## Projet de centrale photovoltaïque de Prouilly

Mémoire en réponse à l'avis de la Mission Régionale d'Autorité Environnementale GRAND-EST  
en date du 04/11/2022

*Novembre 2022*

Figure 1\_Sources de rayonnement solaire atteignant un panneau (à gauche) et Rayonnement spéculaire (en haut, à droite) et diffus (en bas, à droite) (Source : Gêne visuelle liée aux panneaux solaires implantés à proximité d'aérodromes, DGAC, août 2013).

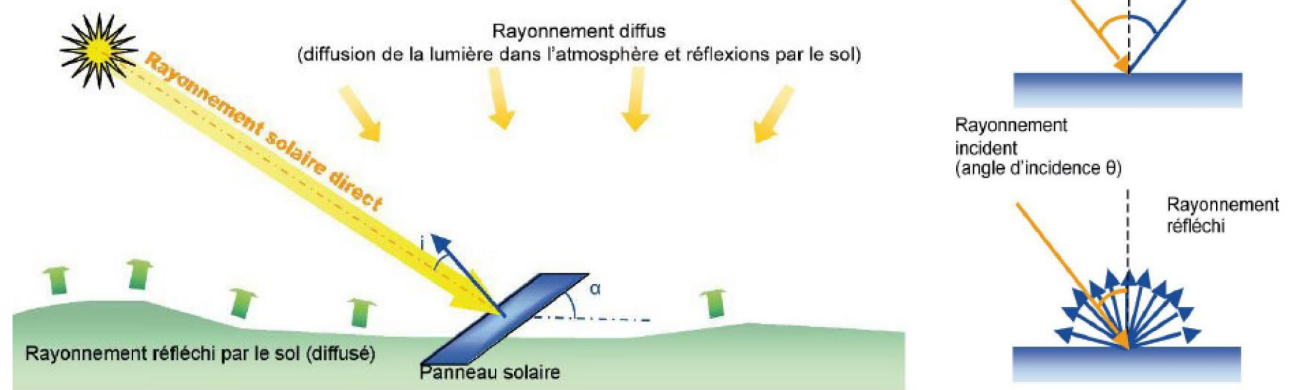
L'Ae recommande au pétitionnaire d'assurer un suivi des effets d'éblouissements consistant à vérifier l'efficacité de l'implantation de la haie paysagère, lors de l'exploitation de la centrale.

En conséquence le risque de reflets aveuglants issu des panneaux photovoltaïques est inexistant.

Donc bien que l'étude d'impacts identifie un enjeu modéré concernant une réverbération potentielle et propose l'implantation d'une haie pour réduire le risque il n'y aura pas d'effet d'éblouissement au droit de la D575.

A ce titre aucun suivi de l'efficacité de l'implantation de la haie paysagère n'apparaît nécessaire.
